A solicitação em pauta objetiva atender as necessidades da SEMAS, para pagamento de reajuste do Contrato 052/2021, referente a Construção de Vestiário do CRECA (atualmente Centro de Convivência da Criança - CCC).

Justificativa do Aditivo para execução através de Recurso Próprio

Objeto: Construção do Vestiário do CRECA
Processo Administrativo 0917/2021
Convênio 245/SEOSP/PGE/2020

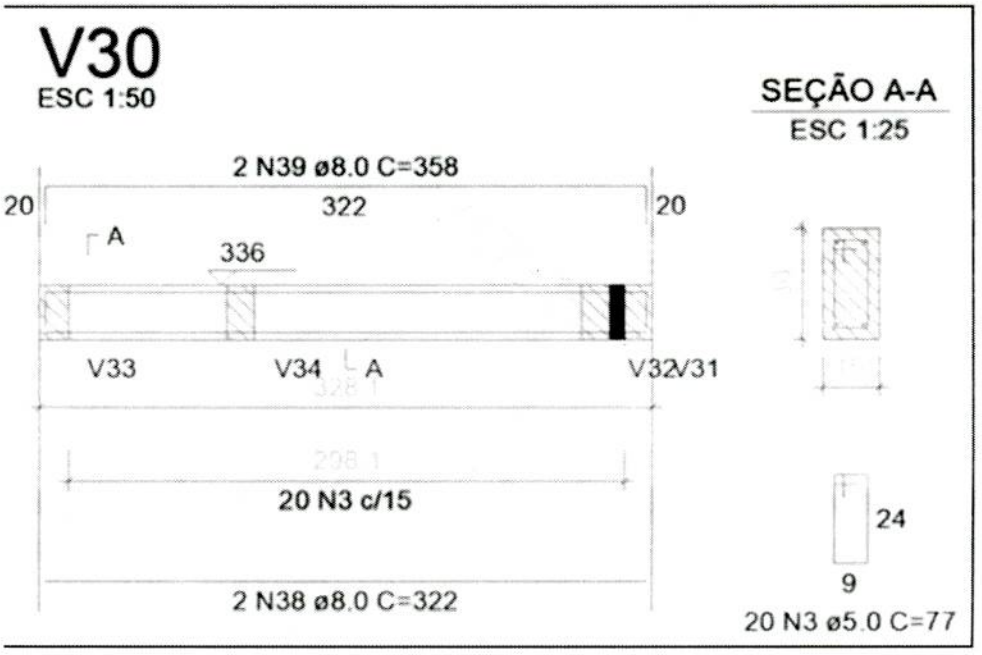
1. Em função da revisão do projeto estrutural, os itens 4.1, 4.2, 4.3 e 4.4, terão redução em seus quantitativos, e, portanto, até a última medição, esses serviços não serão e não poderão ser pagos e, consequentemente, distratados e devolvidos na prestação de contas;
2. Os quantitativos serão os valores apresentados no item a) abaixo, e serão desconsiderados de medição:

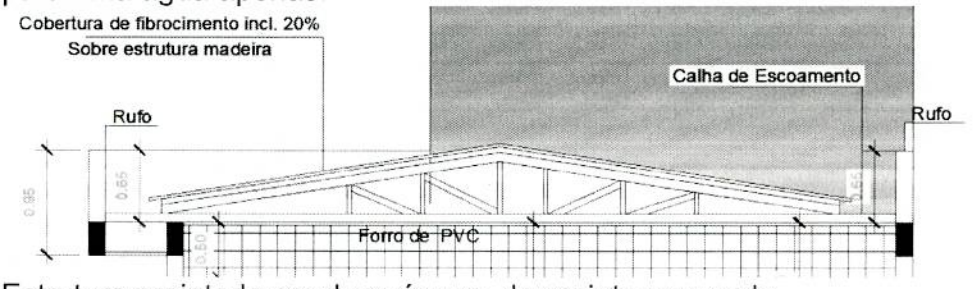
Supressão de Vigas Área = Extensão x Altura ou Largura; Total = Σ Área x Fator

4.1 V30 e V35	Extensão	Altura	Largura	descrição			Area
Forma	2,98	0,30		extensão x Altura	Lado		0,89
	2,98	0,30		extensão x Altura	Lado		0,89
	2,98		0,15	extensão x largura	Fundo		0,45
Kg = Extensão x Quant x Kg/m; Total Kg = Σ Kg x Fator					Fator	2	**4,46**
4.2 Armação CA-50	N	Diam	Extensão	Quant	Kg/m		Kg
V30 e V35	39	8	3,58	2	0,395		2,83
V30 e V35	38	8	3,22	2	0,395		2,54
Kg = Extensão x Quant x Kg/m; Total Kg = Σ Kg x Fator					Fator	2	**10,74**
4.3 Armação CA-60	N	Diam	Extensão	Quant	Kg/m		Kg
V30 e V35	3	5	0,77	24	0,154		2,85
Volume = Extensão x Laqrgura x Altura; Total Volume = Σ Volume x Fator					Fator	2	**5,70**
4.4 Concreto	Extensão	Largura	Altura				Volume
V30 e V35	14,91	0,15	0,30				0,67
					Fator	2	**1,34**

O fator 2 utilizado, é em função de que a Viga 30 e a Viga 35 foram suprimidas, e, ambas possuem as mesmas características.

b. Estrutura projetada em duas águas, do projeto aprovado.

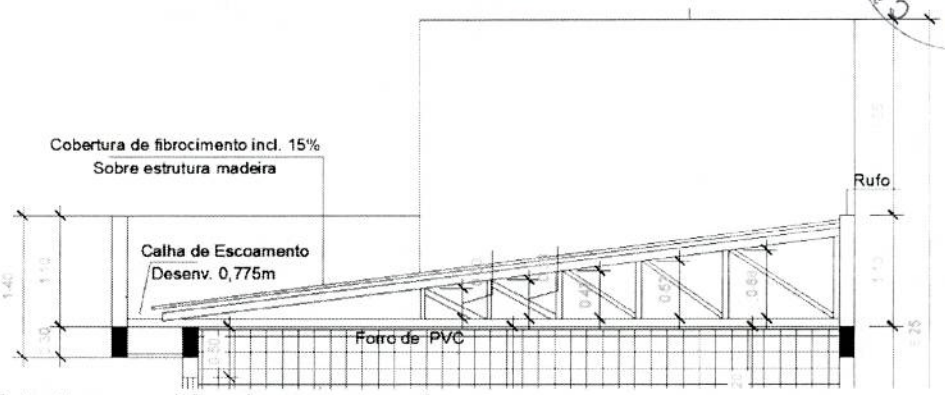
4. Da mesma forma, o item 5.2 necessita ser desconsiderado e não medido, e, ser absorvido, pois a Fiscalização autorizou a modificação da cobertura de 2 águas para uma água apenas:

d. Estrutura modificada para uma água.
e. Com isso, o item a) foi desconsiderado de medição e, considerado um novo item c), que será executado por RP, que está especificado na relação de Serviços Aditados, identificado com A.01.
f. A execução em uma queda única, direcionada para a frente da construção, facilita a captação das águas pluviais. Visto que a edificação e colada na divisa do lote, o formato do telhado em duas águas, seria mais prejudicial a captação. Desta forma, manteve-se a mesma área, com a aplicação de técnica mais favorável.

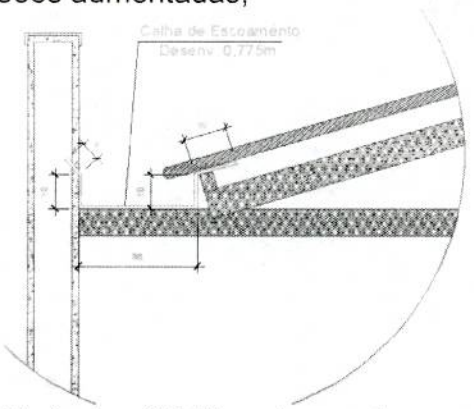
5. Com a alteração da queda do telhado para formato de 1 água, a quantidade de calhas foi reduzida a metade, e, a calha frontal que se manteve, teve suas dimensões aumentadas;

b. Portanto, 34,50m do serviço contratado, também não será medido, sendo criada uma composição para atender ao novo formato da calha, conforme item acima;
c. Com a nova composição A.02, teremos 21,42m de nova calha.

b.
c. Projeto aprovado;

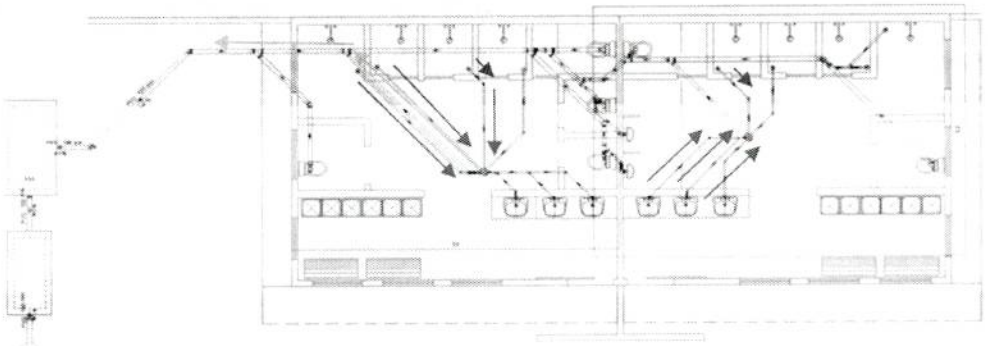
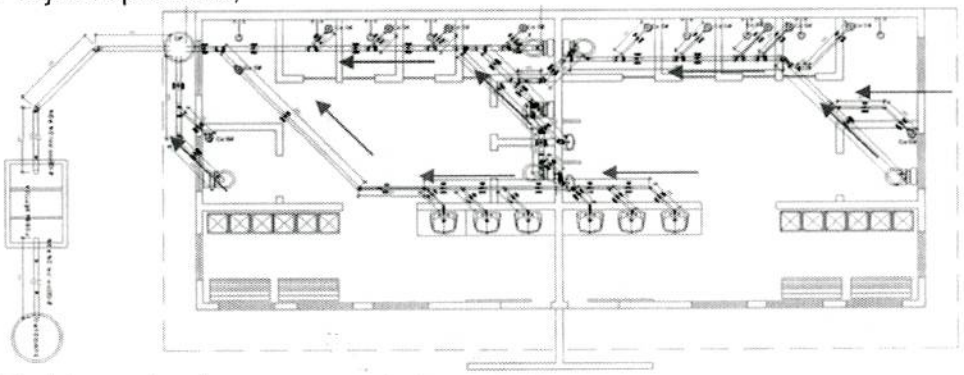
6. Houve mudança no projeto hidráulico e no sanitário, que resultaram na redução de quantidades dos itens 12.1, 12.3, 12.4, 12.6 e 12.8, estas reduções, caem na mesma situação desses serviços não serem medidos, com devolução ao final.
   a. Mesmo com a modificação e redução, o atendimento à técnica foi mantido, pois, percebeu-se que houve excesso no desenvolvimento das instalações, e, portanto, sua alteração para a realidade, não gerou prejuízos;

d.
e. Projeto revisado.
f. Com a revisão, alguns itens necessitaram de acréscimos: 12.2 e o 12.5, que podem ser localizados na planilha de aditivos, na mesma numeração.

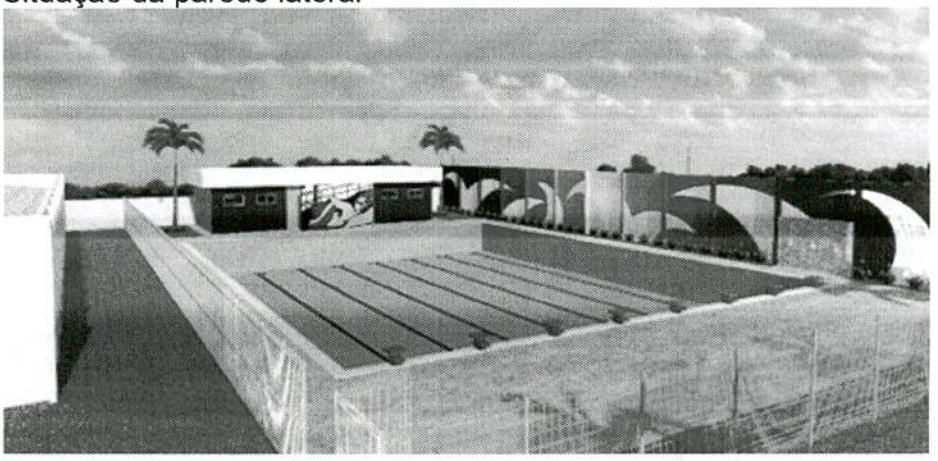
1. Os itens listados em planilha como ADITADOS, foram chamados de novos, por não terem sido previstos na planilha inicial, apesar de serem, apenas, modificativos dos itens contratados:
    a. O item A.01 substituiu o item 8.2, em função do formato da cobertura, antes ser de 2 águas, e, passou para 1 água, ao valor de **R$9.164,16**;
    b. O item A.02 substituiu o item 5.7, que antes atendia a dois lados da cobertura, totalizando 34,50m e passou para 21,42m, sendo alterado, também o seu desenvolvimento, passou a ser de 77,50cm, ao invés de 33cm, ao valor de **R$1.713,39**;
    c. O acréscimo desses dois itens, considera a necessidade de utilização de Recurso Próprio, ao valor de **R$10.877,55 (A)**;
